改善箇所説明図

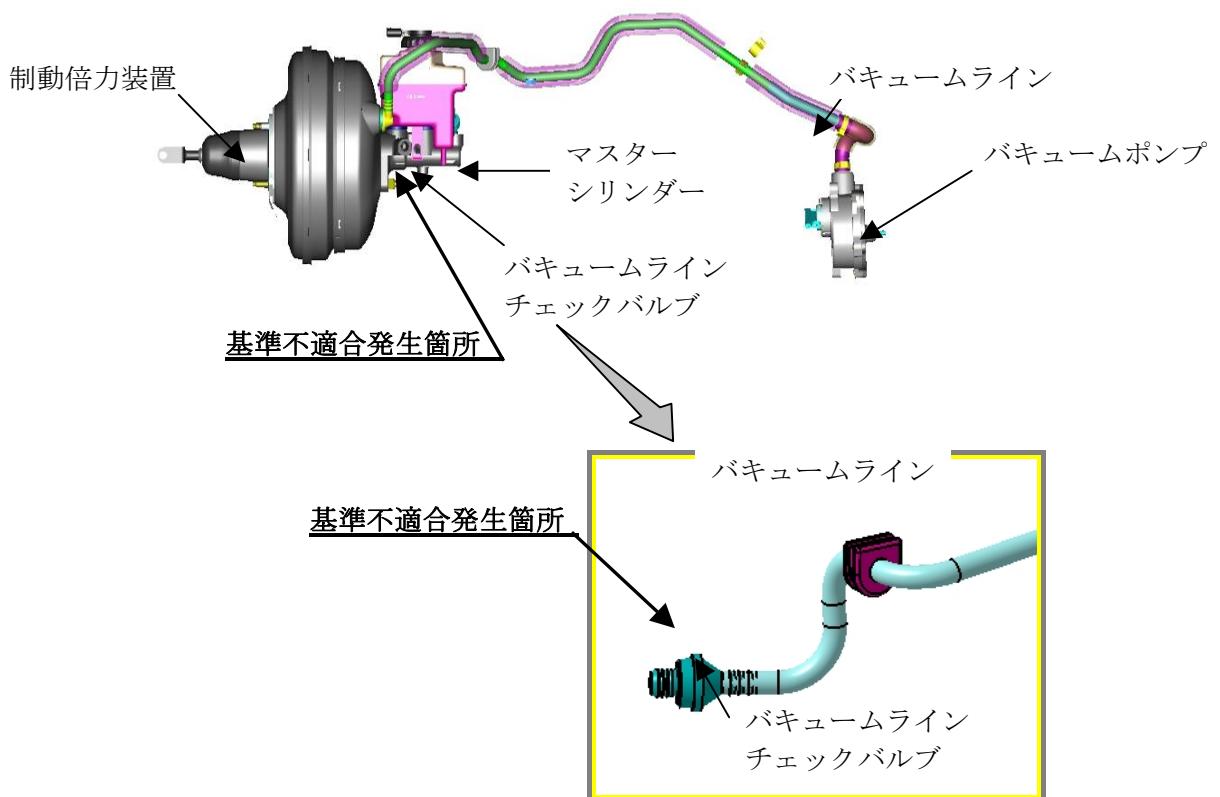
不具合の内容

制動倍力装置のバキュームラインに装着されているチェックバルブの材質が不適切なため、密閉不良が起こりバキュームポンプから霧化したエンジンオイルが制動倍力装置に浸入し、内部ダイヤフラムが損傷することがある。そのため、当該倍力装置の気密性が保持できなくなり、最悪の場合、制動停止距離が長くなるおそれがある。

改善措置の内容

全車両、バキュームラインを対策品と交換する。また、制動倍力装置へのエンジンオイル浸入の有無を点検し、エンジンオイルの浸入があった場合は、バキュームポンプ、制動倍力装置及びブレーキマスターシリンダーを新品と交換する。

識別：右ストラットタワーに黄色ペイントを塗布する。
